Informe Consolidado de Solicitud de Aclaraciones, Rectificaciones y/o Ampliaciones Complementario a la Declaración de Impacto Ambiental del Proyecto "Exploraciones Aida"

Nombre del Titular : MINERA PLATA CARINA SpA
Nombre del Representante Legal : MARCELO ANTONIO OLIVARES CABRERA
Dirección : AV. APOQUINDO 7935 Of 712 B, LAS CONDES

El presente Informe Consolidado de Solicitud de Aclaraciones, Rectificaciones o Ampliaciones a la Declaración de Impacto Ambiental del proyecto "Exploraciones Aida", contiene las observaciones generadas en virtud de la revisión de la Adenda.

Figura 1. Modelos conceptuales de vegas, bofedales, manantiales, humedales.

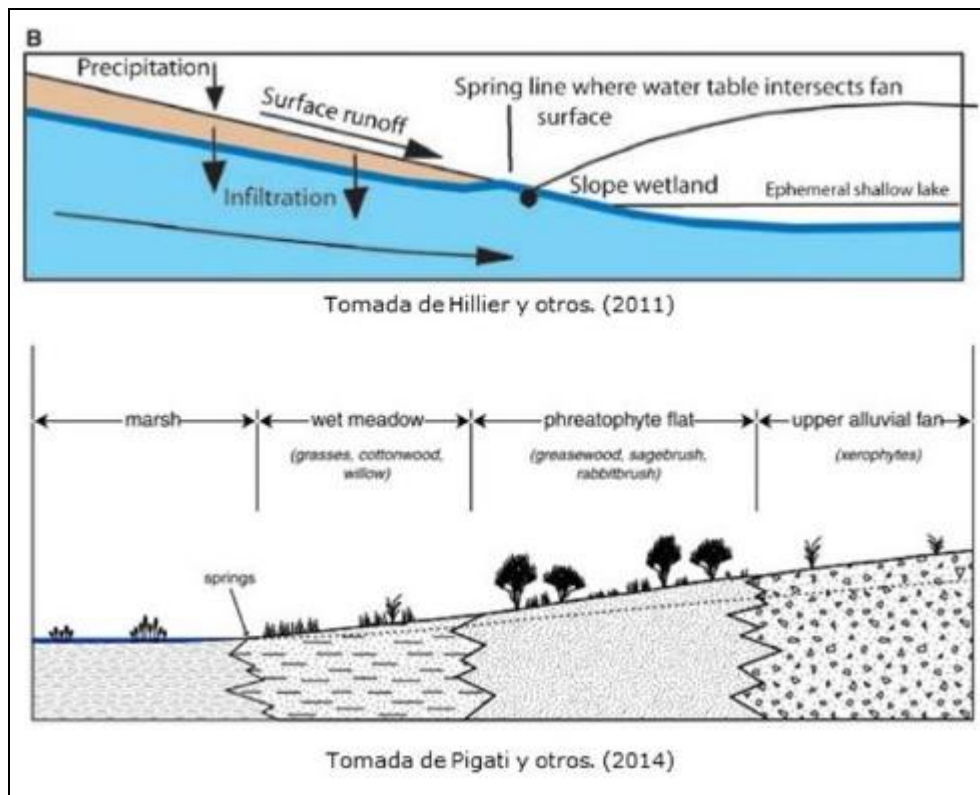
- a) El Titular sostiene que el acuífero que alimenta a los escurrimientos y a las vegas y bofedales que se encuentran en las laderas del Nevado de Poquis, se encuentra restringido a la UH-1, que se compone por los depósitos sedimentarios cuaternarios (Qal) dispuestos en quebradas y valles. Además, señala que el acuífero de la UH-1 no tiene relación con el sustrato, en este caso, con las rocas del Pórfido riódacítico de Poquis y de la Toba Cristalina, que constituyen la UH-3. Para ello, argumentó que las imágenes satelitales, fotografías, y mapas anteriores muestran que las vegas y bofedales se encuentran restringidas a los depósitos sedimentarios dentro de las quebradas. Si bien, es cierto que las vegas y bofedales se encuentran visualmente sobre los depósitos que constituyen la UH-1, la tesis del Titular, de que el acuífero se encuentra restringido a esta unidad hidrogeológica, sin interacción con el sustrato o UH-3, se contradice al entendimiento teórico de la hidrogeología de estos ambientes. Así, considerando que el Titular no tiene mayores antecedentes que lo obtenido por sensores remotos, no es factible considerar su tesis como cierta, ya que va en contra de los modelos conceptuales ampliamente aprobados por la comunidad científica sobre la hidrogeología de ambientes de vegas, bofedales, humedales, turberas, entre otros (e.g. Rech *et al.*, 2003; Hillier *et al.*, 2011; Pigati *et al.*, 2014; Herrera *et al.*, 2016). En estos modelos hidrogeológicos se reconoce ampliamente que el origen de estos ambientes ocurre cuando el nivel freático intercepta la superficie topográfica por un cambio en la pendiente, lo que permite que el agua subterránea aflore y forme escurrimiento y estancamiento de agua superficial, como se muestra en la siguiente Figura 1:

Además, es importante indicar que existe un error en la concepción sobre la formación de los depósitos sedimentarios de los ambientes de vegas y bofedales, lo que la lleva a establecer una conceptualización errónea de la ubicación de los acuíferos. El Titular utiliza el argumento de que en imágenes se observa que las vegas y bofedales se concentran en los depósitos sedimentarios, por lo que, concluye que el agua subterránea que las alimenta se encuentra también contenida y restringida a los depósitos sedimentarios cuaternarios. Este planteamiento implica, por un lado, que los depósitos sedimentarios cuaternarios se formaron antes de la presencia del humedal, lo que contradice la teoría de formación de estos depósitos sedimentarios como consecuencia del afloramiento de agua subterránea (Pigati *et al.*, 2014; Herrera *et al.*, 2016; Urrutia *et al.*, 2019) y, por otro lado, implica que serían sistemas “perdedores”, es decir, ceden agua a un acuífero más profundo, lo que obligaría a establecer que la recarga es netamente de origen pluvial, lo cual también contradice los modelos hidrogeológicos que concuerdan ampliamente en que estos ambientes de vegas y bofedales son en esencia alimentados por aguas subterráneas, es decir, son sistemas “ganadores”. La Figura 2 da cuenta de lo anterior, en donde se ha dibujado sobre el esquema presentado por el Titular en la Figura VI-25 de la Adenda, el escenario “perdedor” (izquierda), versus el escenario “ganador” que se alinea con los modelos conceptuales (derecha).

Figura 2. Modelos de sistema hidrogeológico perdedor versus ganador.

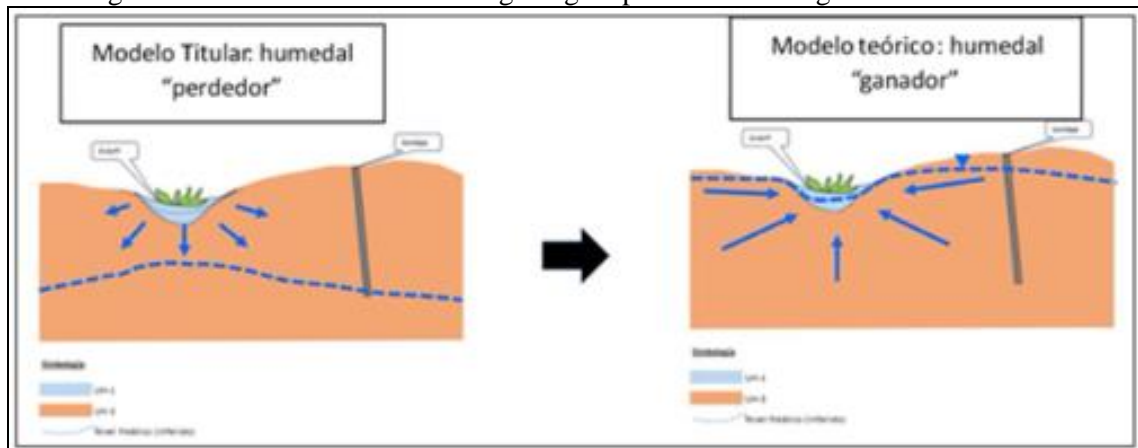
Se puede ver que en la Figura 2, el modelo de la derecha, que se apega a los modelos teóricos, indica que el nivel freático está dentro de la UH-3 y alimenta a la UH-1, y, por ende, el acuífero puede ser alcanzado por las perforaciones. Adicionalmente, cabe destacar que, estos esquemas no presentan una escala vertical apropiada. Por lo tanto, es dable inferir que el error conceptual de la hidrogeología de estos ambientes de vegas y bofedales lleva a la titular a sostener erróneamente que son ambientes “perdedores”, y le permite concluir que no existe interacción entre la roca y las vegas y bofedales, en este caso, entre el Pórfido riódacítico de Poquis y la Toba cristalina, con los depósitos sedimentarios cuaternarios. Así concluye, con un modelo erróneo, que los sondajes no interceptarán aguas subterráneas. Por el contrario, siguiendo los modelos teóricos, existe una probabilidad alta de que se intercepten aguas subterráneas. Finalmente, es importante mencionar que si bien no existen antecedentes de terreno y empíricos que permitan sostener con total certeza cuál de los dos modelos es el correcto, ante esta situación, considerar un modelo alejado de la teoría como el más probable, como lo plantea la titular, no es sostenible.

Figura 4. Perfil geológico sector Tuyajto. Herrera y otros. (2016).

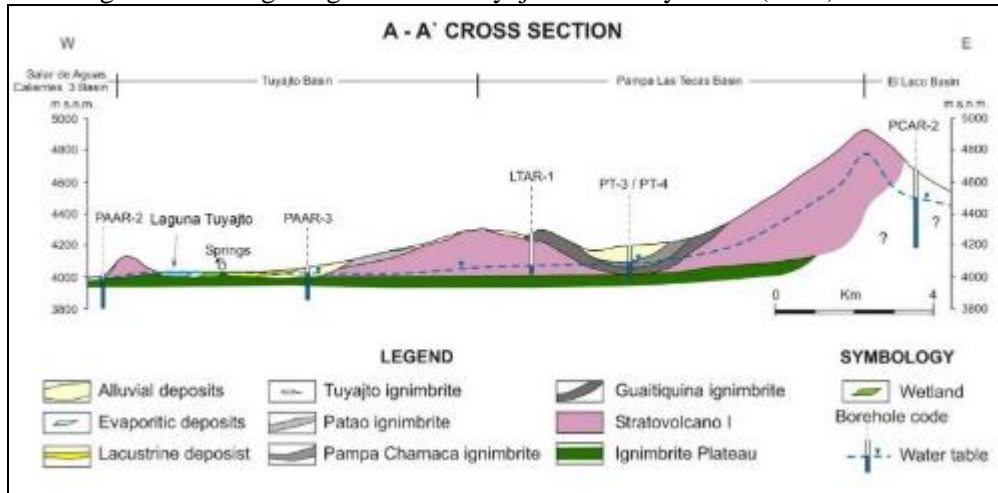
a los antecedentes, es similar a la que presentan las ignimbritas Tuyajto, Patao, Pampa Chamaca y Guaitiquina, en el perfil geológico del estudio de Herrera *et al.* (2016), que se muestra en la Figura 4.

Figura 5. Modificaciones a perfil geológico

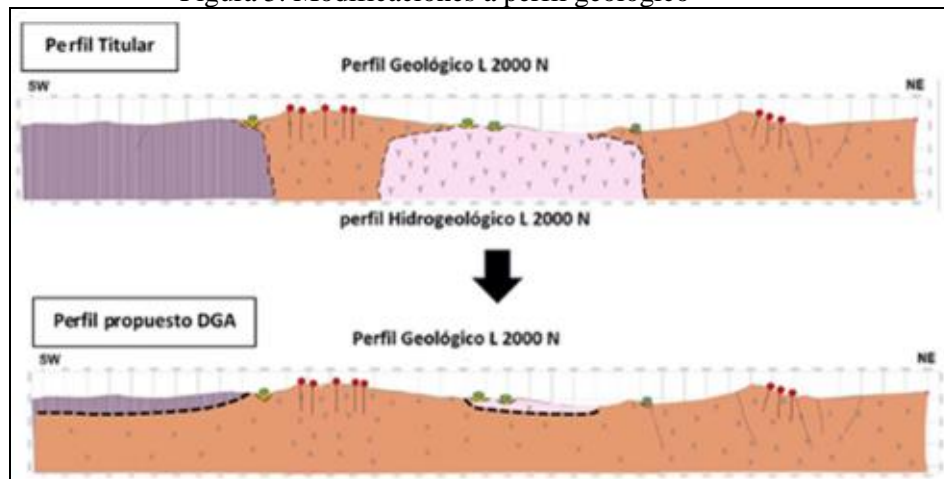
- **Potencias:** El Titular interpreta una potencia de alrededor de 600 metros para la Ignimbrita Msi y para la Toba cristalina en el perfil geológico, e hidrogeológico L2000N, lo que es poco factible considerando la naturaleza de estas rocas, formadas por flujos de caída de cenizas o flujos piroclásticos sobre la superficie. Si bien, se desconoce la base de estas rocas volcánicas, no se han registrados potencias similares en ignimbritas contemporáneas a las presentes en el área del proyecto.

Así, considerando las relaciones de contacto que se desprenden de las edades, potencia y origen de las rocas, se puede construir el siguiente perfil geológico a partir del presentado por el Titular (Figura 5), utilizando el mapa geológico de superficie.

Figura 6. Posición de cauce continuo en perfil geofísico.

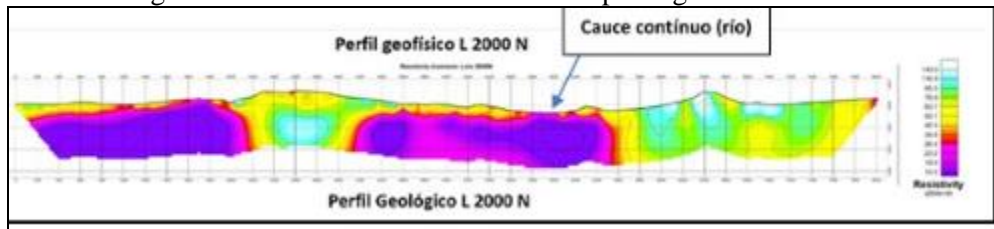
- d) Geofísica: Considerando los errores del perfil geológico, es necesaria la

reinterpretación de los valores de resistividad del perfil geofísico L2000N. A priori, es posible reconocer que tanto los valores de alta y baja resistividad son señales desde el Pórfido riodacítico de Poquis, por lo que, deben ser explicados en este sentido. En consecuencia, los valores de baja resistividad dan cuenta de la presencia del acuífero, y/o permeabilidad primaria o secundaria que, a su vez, coinciden con la posición del curso de agua continuo (Figura 6), sustentando la existencia de un acuífero. Las altas resistividades pueden ser explicadas por la elevada silicificación, la cual puede enmascarar la señal de baja resistividad del agua subterránea, o puede explicarse por una barrera hidráulica formada por un segmento del pórfido que haría descender (o ascender) el nivel freático.

- a) Presentar un nuevo modelo hidrogeológico conceptual del perfil L2000N, y de los otros dos perfiles geofísicos presentados. Estos deben incluir la posición del nivel freático y su relación con las vegas y bofedales, y con el cauce de corriente continua. Para esto, es fundamental incluir las observaciones del punto anterior, sobre la geología superficial y subsuperficial, así como sobre la hidrogeología de los ambientes de vegas y bofedales. Deberá incluir, además, la relación con el Acuífero Protegido que alimenta a las vegas y bofedales de “Colorada, Laguna Colorada, Quebrada Blanca, Chojfias, Poquis, Piedra Delfín, Ciénaga Grande, Taruna”.
